Modification Pressostat avec Câblage Hotpoint Ariston Indesit

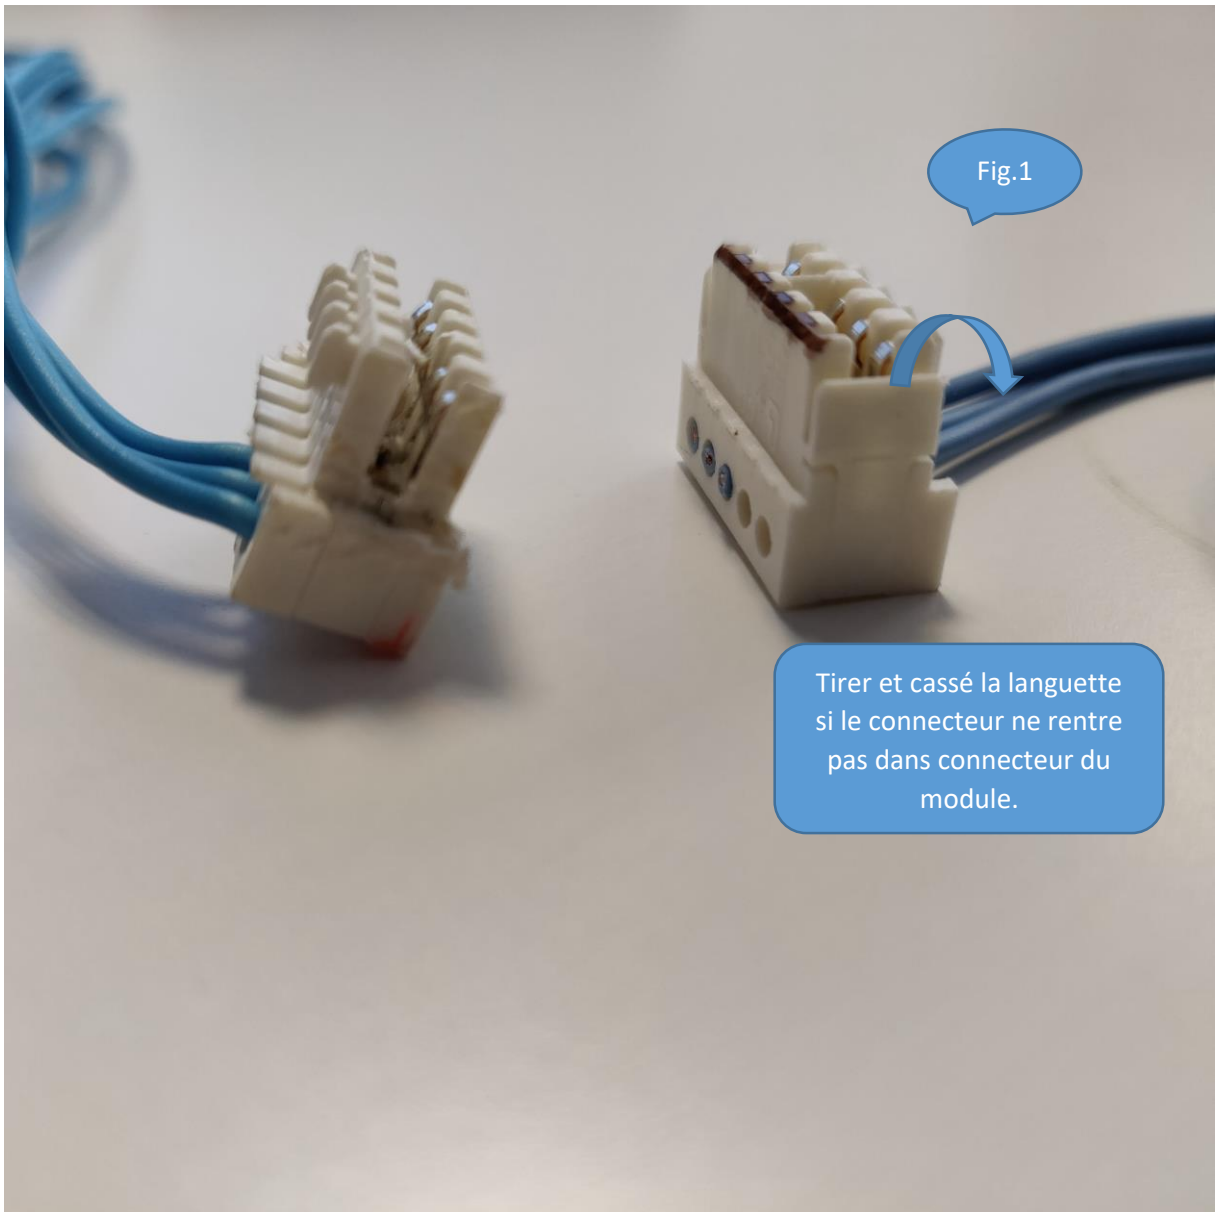
Les 2 pièces sont interchangeables:

- l'OLD BIG avait 2 connecteurs de 5 pin, un au module, l'autre au pressostat
- le kit est composé du nouveau pressostat SMALL + le câblage; ce dernier possède un connecteur de 5 pin branché au module et un de 3 pin qui va au nouveau pressostat.

La seule chose est en fonction du câblage fournit:
Il faut enlever les côtés latéraux du connecteur de 5 pin pour qu'il puisse s'emboîter dans la carte électronique.

(Casser les languettes de chaque côté du connecteur car elles gênent l'emboîtement)

Si le connecteur ne rentre pas sur le module, casser les deux languettes de chaque côté du connecteur (voir fig 1).
